金龙嶺公园建设工程

水土保持方案报告表

(报批稿)

金龙嶺公园建设工程水土保持方案报告表技术审查意见

四川	华大水	利电力	力建筑甚	力察设	计院
批准	L 18 20	△	前公园建设工程	ا/ باب	1 4n V
核定	94 12 W	<u>₩</u> /£3	限公四廷 収上性	水货	部分
审 査	- 1.1 5				
校核	2010	}	曲 刑世	施设计	团
设计	uma. K		典空1	ルマリ	图
制图	6-40				
描图		比例	見图	日期	2021.04
资质证号	A251007936	单 位	mm	图号	09

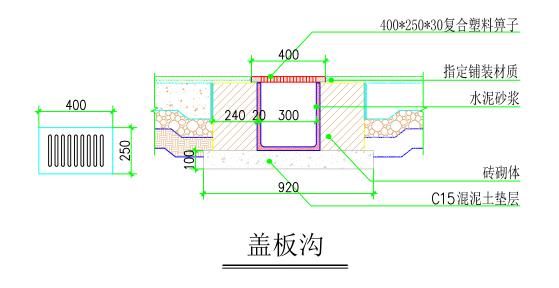
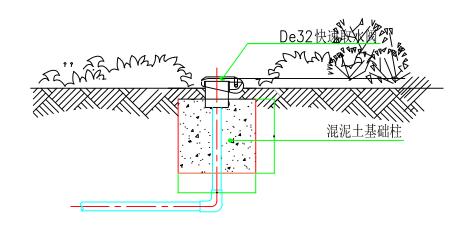
方案修改时完善典型设计图。

18	修改时按照《 生产建设项目水土保持监测 与评价标准》GB/T51240-2018)完善评价 方法和数据。	已完善,本方案实施后,可有效的控制项目施工期及林草恢复期的新增水土流失,减轻项目建设对周边环境的危害,有效地保护及改善项目区的生态环境,能够为动植物生存发展提供良好的场所和环境,对生态环境的持续发展起着重要作用。方案的实施可治理水土流失面积 4.700hm2,植被建设面积 3.590hm2,在设计水平年,水土流失治理度达到 99.57%,土壤流失控制比为 1,渣土防护率达到 100%,项目区林草植被恢复率达到 100%,林草覆盖率 76.37%。项目区各项水土流失防治目标均达到了预期目标,详见下表 7.7。	已完善,详见 P35。
19	方案修改时需完善典型设计图。	己完善措施图及典型设计图。	已完善,详见附图 9。
